## 改善箇所説明図

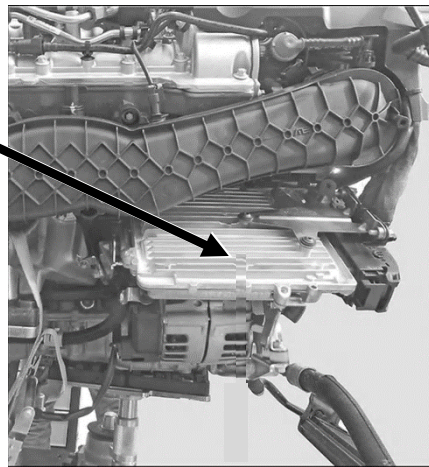
不具合発生箇所

エンジン  
コントロールユニット

エンジンコントロールユニットの制御プログラムにおいて、車両へ搭載する仕様指示が不適切なため、誤った仕様の制御プログラムが搭載されているものがある。そのため、騒音が基準値を満足しなくなるおそれがある。

全車両、エンジンコントロールユニットの制御プログラムを正規のプログラムに書き換える。

識別：車台番号の付近に黄色ペイントを塗布する
